改善箇所説明図

基準不適合発生箇所

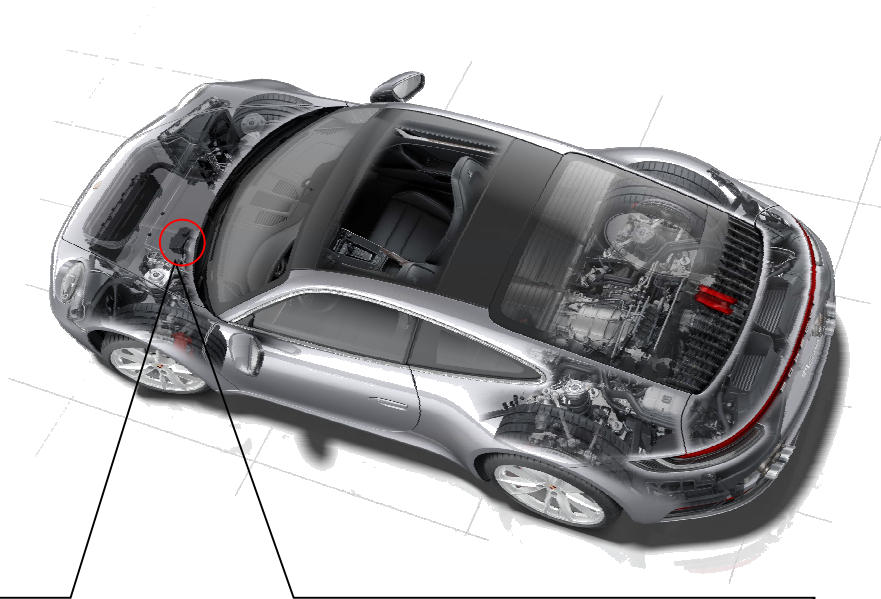
緩み発生箇所

ブレーキブースタにおいて、プレッシャインプットロッドの製造時の組付指示が不適切なため、接続部の締付けトルクが不十分なものがある。そのため、当該ロッドねじ部が完全に緩み、最悪の場合、プレッシャインプットロッド先端のボルト接続部が脱落することでブレーキが効かなくなるおそれがある。

全車両、ブレーキブースタのプレッシャインプットロッドを規定トルクで締め付ける。

識別： 改善作業済車両には車台番号打刻の右側に黄色ペイントを塗布する。
